K様邸新築工事現場検査記録簿

第2回目(基礎完了検査)

日時 2018年6月12日10:00-10:30

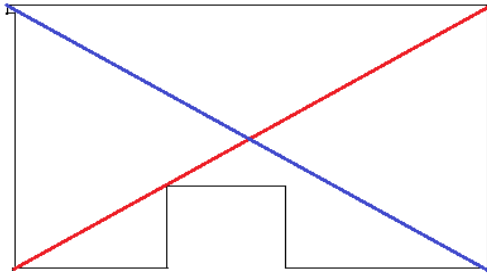
対角の確認

赤線 理論値=12451ミリ

実測値=12451ミリ

誤差=0

青線 理論値=12589ミリ

実測値=12585ミリ

誤差=-4ミリ

赤線

青線
